NABU Kaiserslautern und Umgebung und NABU Weilerbach im Auftrag des NABU Rheinland-Pfalz e.V.
BUND Kreisgruppe Kaiserslautern im Auftrag des BUND Rheinland-Pfalz e.V.

Landesbetrieb Mobilität Rheinland-Pfalz
Friedrich-Ebert-Ring 14-20
56068 Koblenz

22.03.2021

Stellungnahme zum Planfeststellungsverfahren Bachbahn-Radweg

Abbildung: Vorschlag der Naturschutzverbände: P1-P2-P4-P5-Direktverbindung_zu_P6-P7, weiter auf der Gleistrasse.

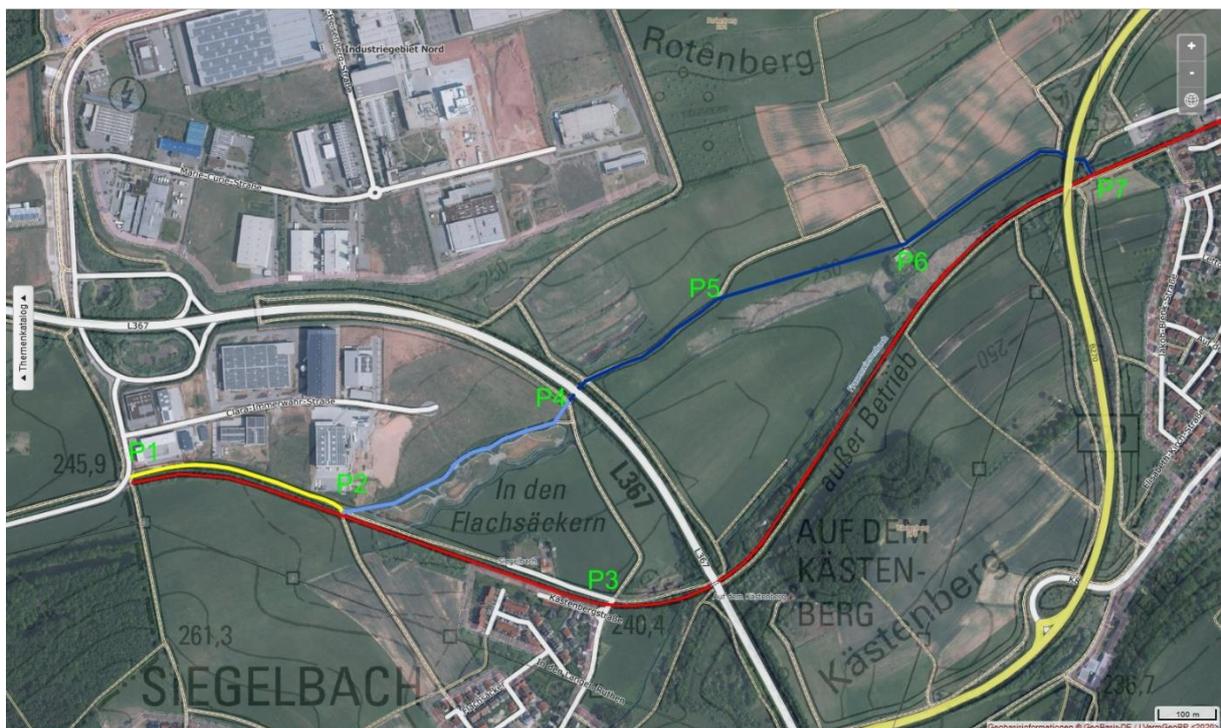
Die direkte Verbindung P1 – P2 – P4 – P5 – Abkürzung P5 nach – P6 – P7 wurde, obwohl bekannt, nicht geprüft.

Abbildung: Variante B **begradigt** mit Rückbau eines Teils des Wirtschaftswegs

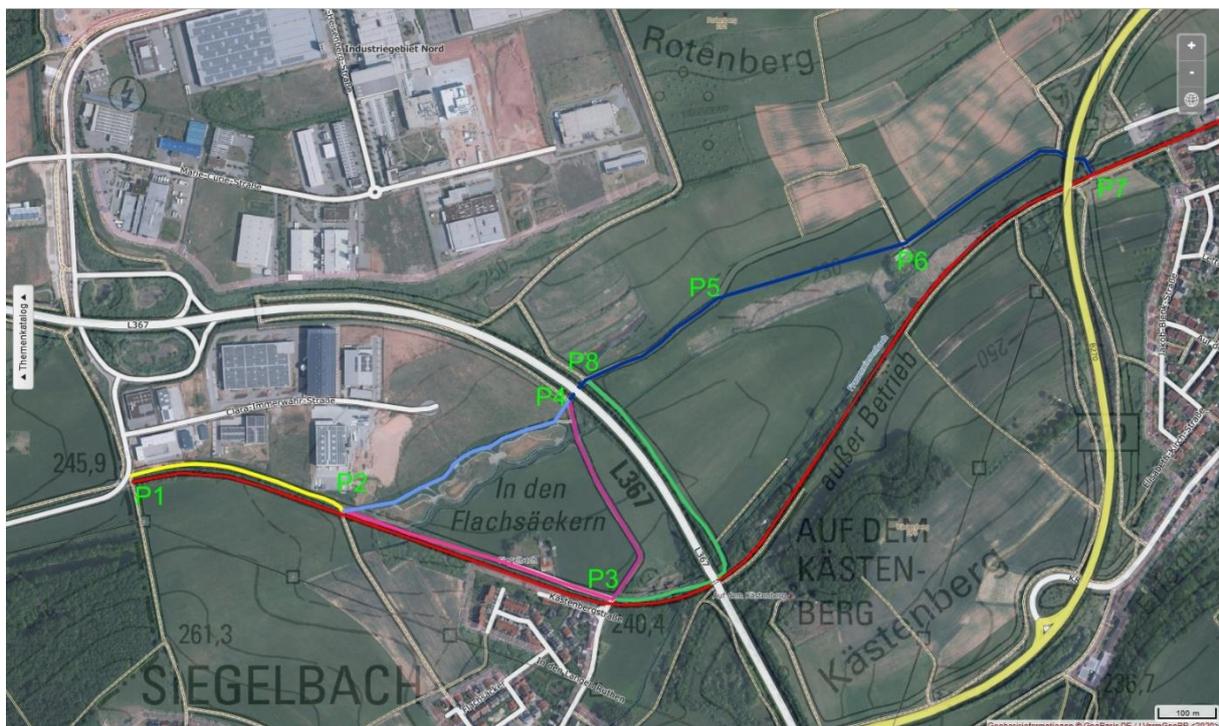
Geprüft werden müsste dabei auch, ob der Teil des Wirtschaftswegs von P5 bis zur oberen Kurve rückgebaut werden könnte und so die Versiegelung und den Flächenverbrauch der Begradigung bereits kompensiert würde.

Abbildung: Variante B ohne Verbindung P2-P4 durch die Rückhaltebecken

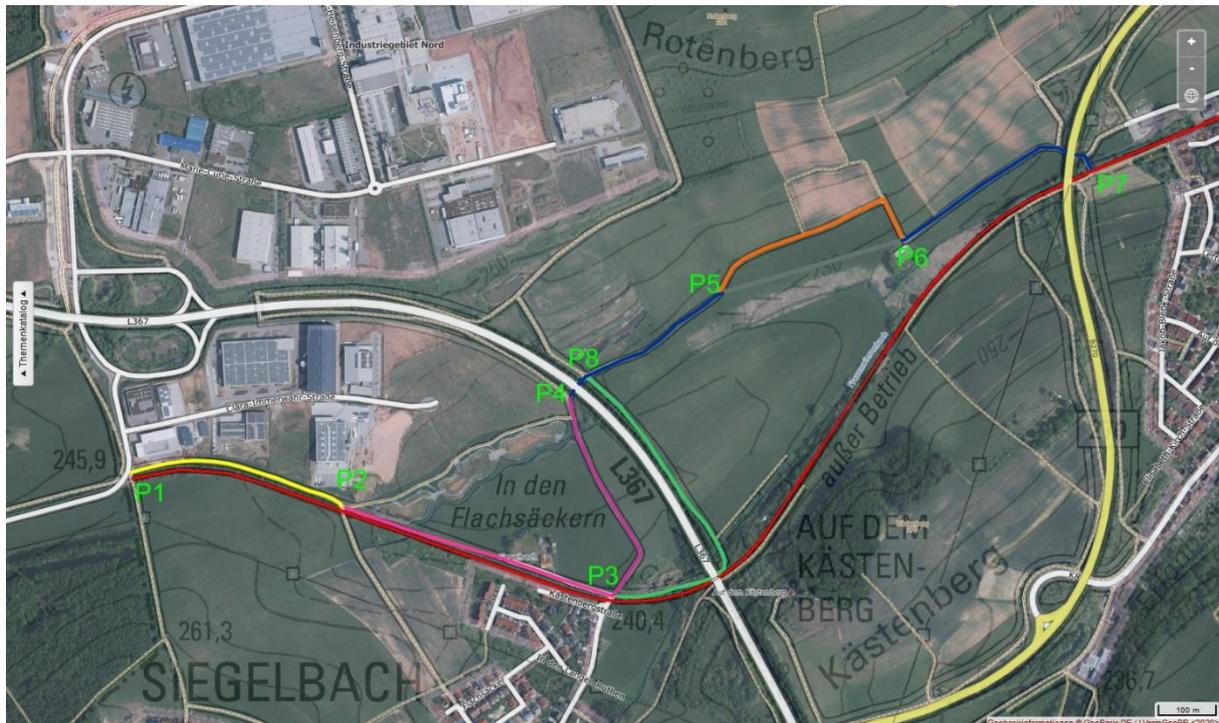
Das Planungsbüro hat mit Variante B eine einzige Variante beraten, die nicht nur durch die fehlende Abkürzung P5 – P6 größere Nachteile hat. Außerdem wurde nicht geprüft, ob ohne die Verbindung durch die Rückhaltebecken die vom Planungsbüro angegebene Streckenlänge, Herstellungskosten und weitere Argumente dann womöglich für diese Variante statt der Gleisstrasse entscheidend sein würden.

Abbildung: Variante an die Kästenbergstraße (P3) mit begradigter, naturverträglicher Fortsetzung

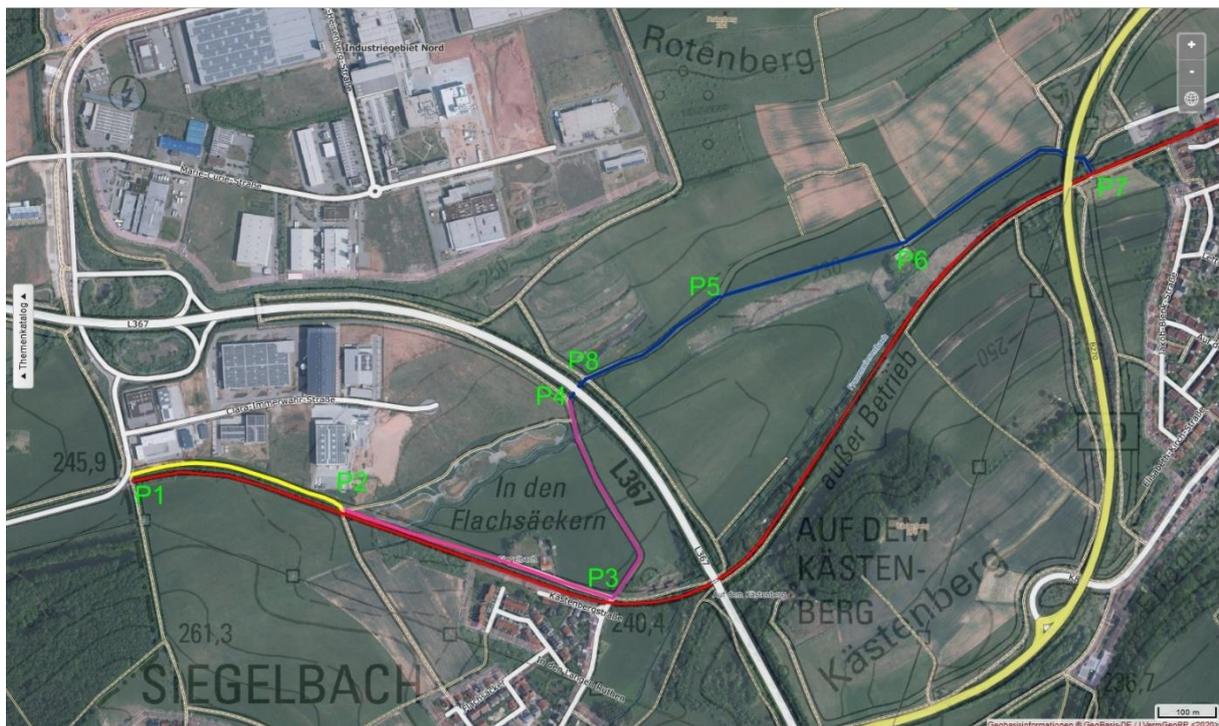
Unter Berücksichtigung der Begradigung P5-P6 und ohne Nutzung und Ausbaus der Verbindung durch die Rückhaltebecken (P2-P4) und eventuellem Rückbau des größeren Teils des Wirtschaftswegs bei P5 könnte mit Variante B eine verkürzte, kostengünstigere und an die Kästenbergstraße

führende Variante berücksichtigt werden, als die Variante B des Planungsbüros.

Abbildung: Ideale Streckenführung aus kurzer und gerader Streckenführung, Artenschutz, Kostengründen. Ein Teil des Wirtschaftswegs bei P5 ist rückgebaut. Die violette Verbindung P3-P4 ist bereits vorhanden.

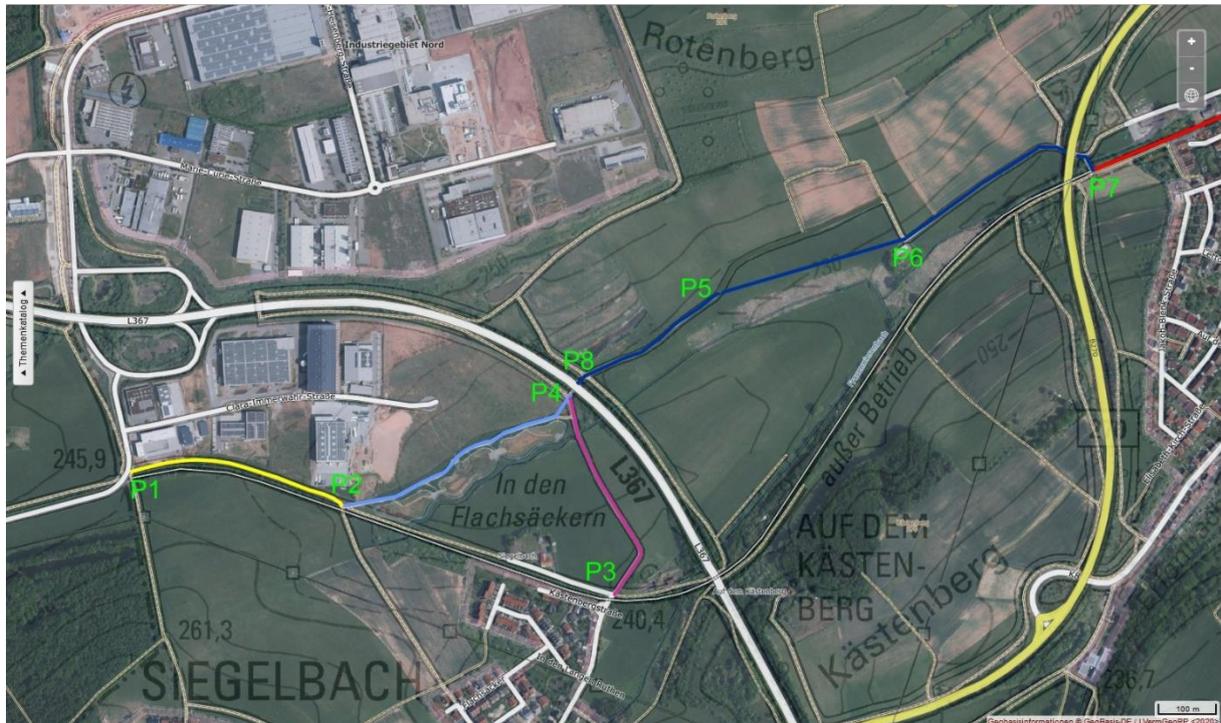
Die beste Streckenführung aus kurzem und geraden Streckenverlauf, Artenschutz und Kostengründen ist in der folgenden Abbildung dargestellt. Ein Teil des Wirtschaftswegs bei P5 ist rückgebaut. Die violette Verbindung P3-P4 ist bereits vorhanden und muss nicht mehr gebaut werden.

Abbildung: Die Gleistrasse führt direkt am feuchten NSG Krause Bruch vorbei, Konfliktpotenzial mit Amphibien muss untersucht und abgewogen werden.

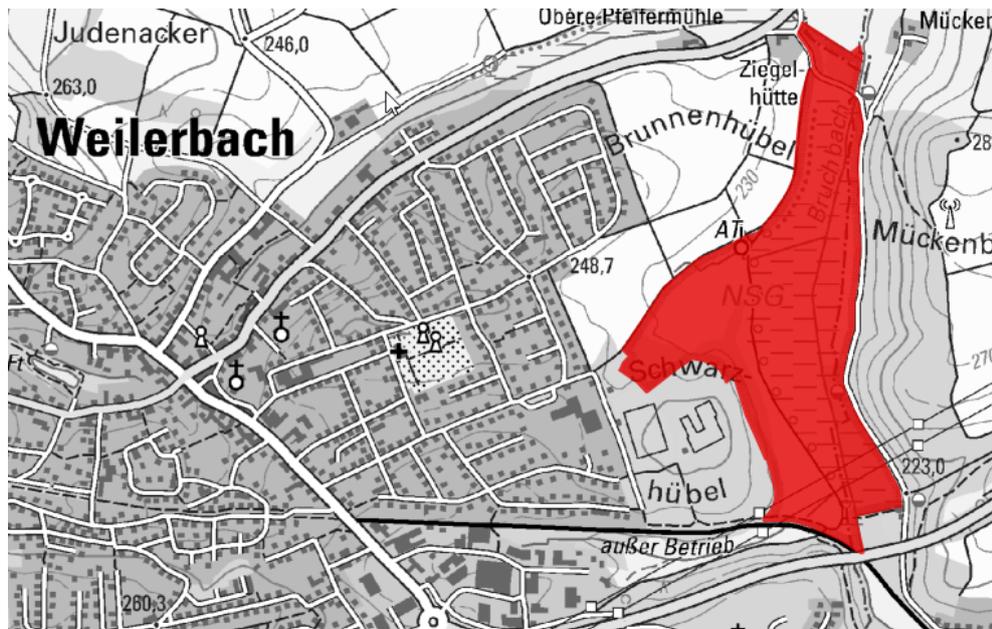
Ferner fehlt in den Planungsunterlagen die aus der Nähe zum Feuchtgebiet NSG Krause Bruch notwendige Untersuchung von Amphibien und die Abwägung resultierender Artenschutzkonflikte bei Ausbau der Bahntrasse zum Radweg. Langjährige Kenner des NSG Krause Bruch (Flächen teilweise im Besitz des NABU Weilerbach) wissen hier allein um das Vorkommen von vier (!) Molcharten.

Abbildung (aus UVP-Bericht, Seite 6): Nummer 5: Röhrichte westlich Erfenbach

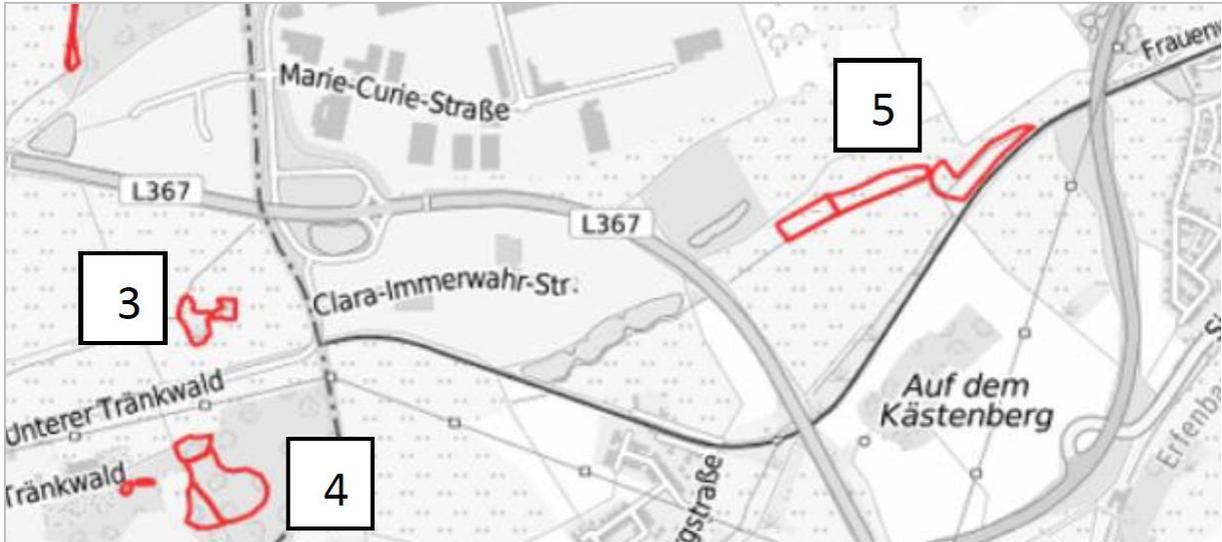
Umso mehr verwundert, dass auf den Ausgleich der auf Röhrichte angewiesenen Vogelarten überhaupt nicht eingegangen wird. Bei diesen Röhrichten handelt es sich um nach § 30 BNatSchG „besonders geschützte Biotop“. Dadurch soll nicht allein die entsprechende Schilfart geschützt werden, sondern der Lebensraum für zahlreiche darauf angewiesene Arten. Der Schutz bedeutet zudem, dass es sich um einen seltenen Lebensraum handelt, in dem üblicherweise die darauf angewiesenen Arten oft ebenfalls selten oder sogar bedroht sind. Da diese Arten teilweise schwer zu erfassen sind, sollte hier grundsätzlich von einer Betroffenheit potenzieller Arten ausgegangen werden.

Abbildung: Die Begradigung kürzt den oberen rechten Winkel ab und verhindert gleichzeitig den unteren rechten Winkel.

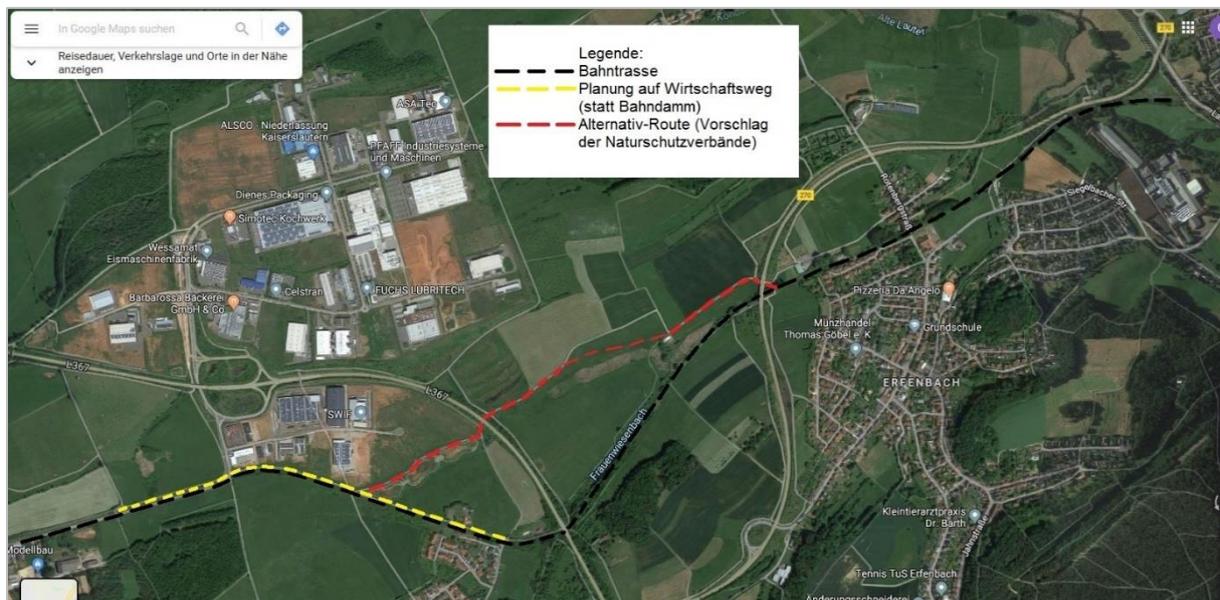
Diese Begradigung der rechten Winkel könnte auch bei Verbleib des Wirtschaftswegs mit dem rechten Winkel ohne einen massiven Unterbau für landwirtschaftliche Maschinen erfolgen. Er wäre dann nur für Rad- und Fußverkehr freigegeben. Allerdings bliebe dann die versiegelte Strecke des Wirtschaftswegs erhalten.
